廃炉発官 R 2 第 1 6 号
令和 2 年 4 月 2 2 日

福島第一原子力発電所 特定原子力施設に係る実施計画 変更認可申請書

1号機原子炉格納容器窒素封入ライン（不活性ガス系）の撤去及び1号機原子炉格納容器ガス管理設備凝縮配管室空調機の取替に伴い、下記の通り変更を行う。

図一1 原子炉格納容器内窒素封入設備 系統概略図

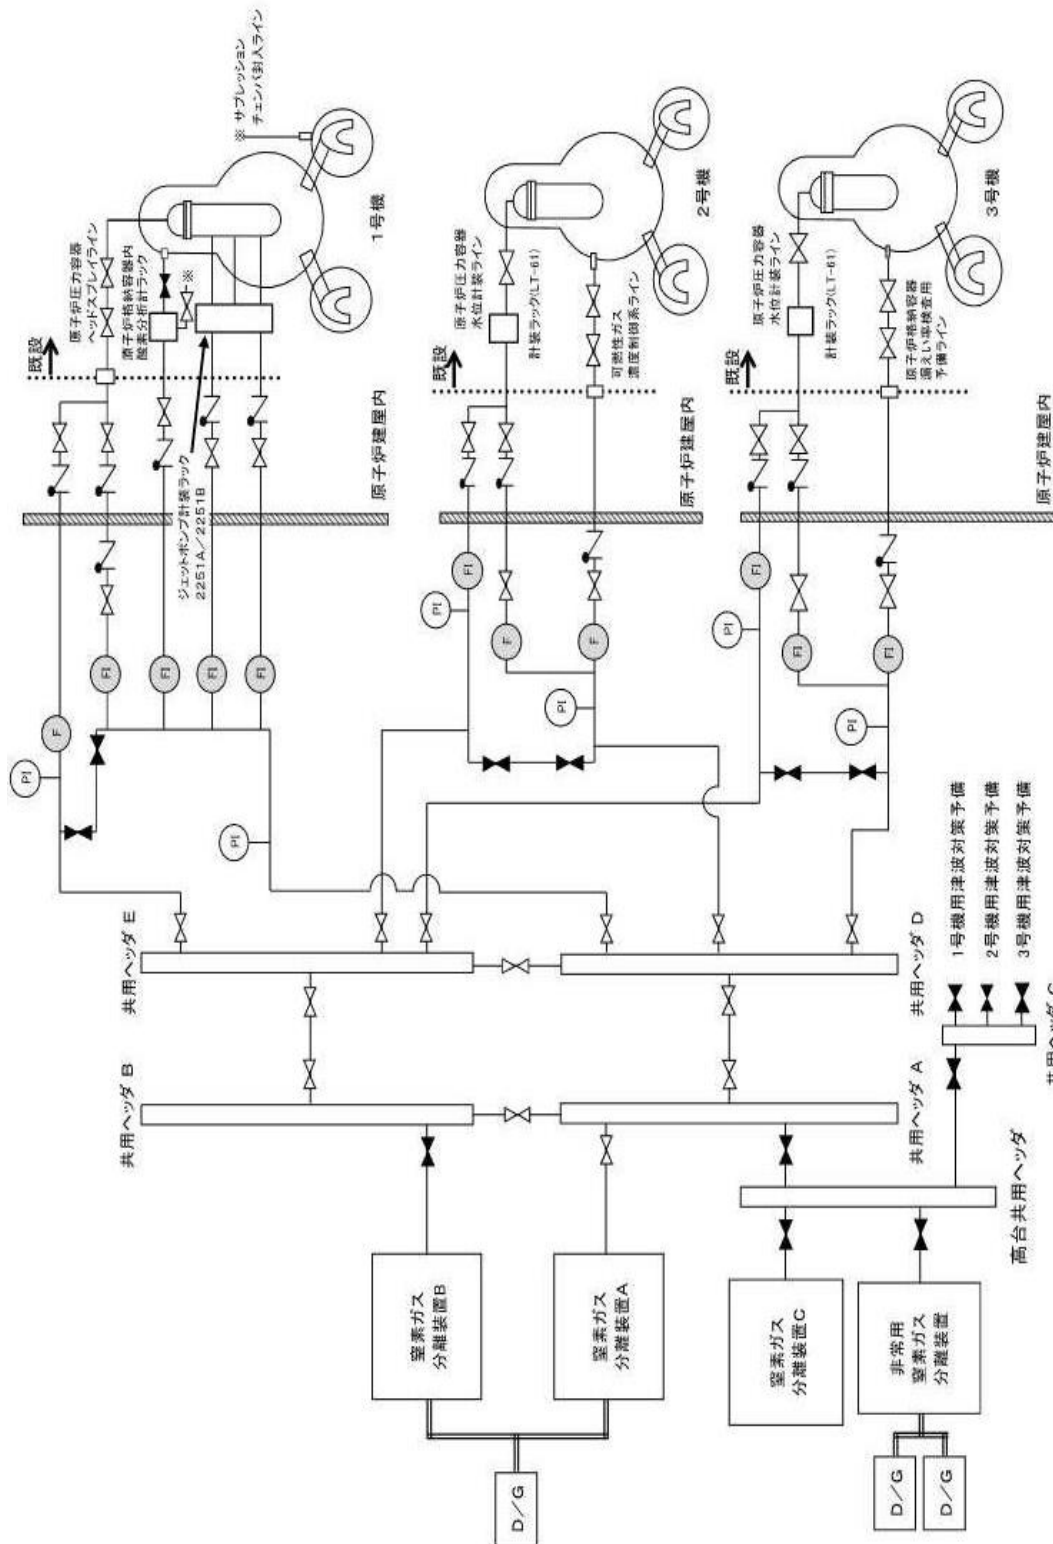
- ・ 1号機原子炉格納容器窒素封入ライン（不活性ガス系）の撤去に伴う系統概略図の変更

図-1 窒素封入ライン概略図

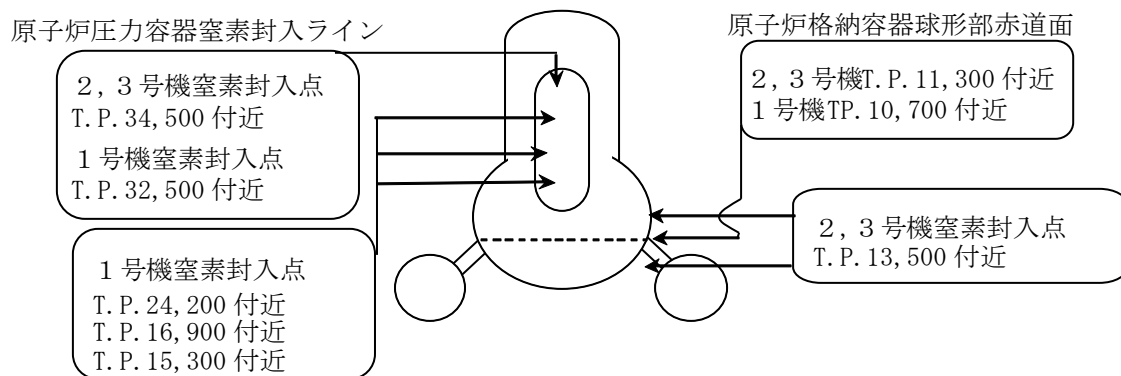
- ・ 1号機原子炉格納容器窒素封入ライン（不活性ガス系）の撤去に伴う記載変更及び適正化
